五十畑工業株式会社

アシストシルバーカーシリーズ
仕様変更のお知らせ

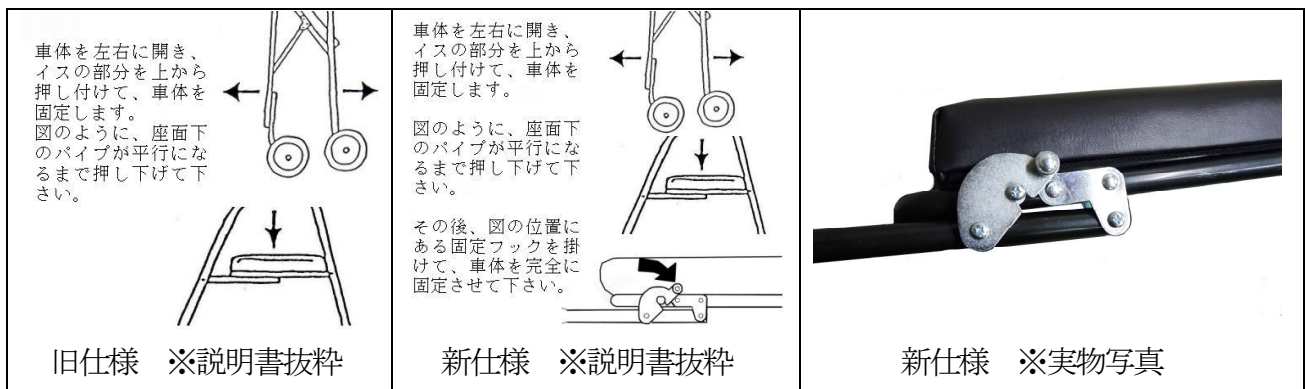
先日、弊社製品「アシストシルバーカー」シリーズにつきまして、ご使用中のお客様が、製品が意図せず折り畳まれてしまい、転倒するという事故が発生しました。

詳細な原因については不明ですが、いかなる場合に於いても同様の事象が起こる事を確実に防ぐため、折り畳み構造の一部に固定フックを設け、意図しない折り畳みが起こらないよう、以下のように仕様変更をいたしました。

今後の出荷分より順次、仕様変更後の車体になります。
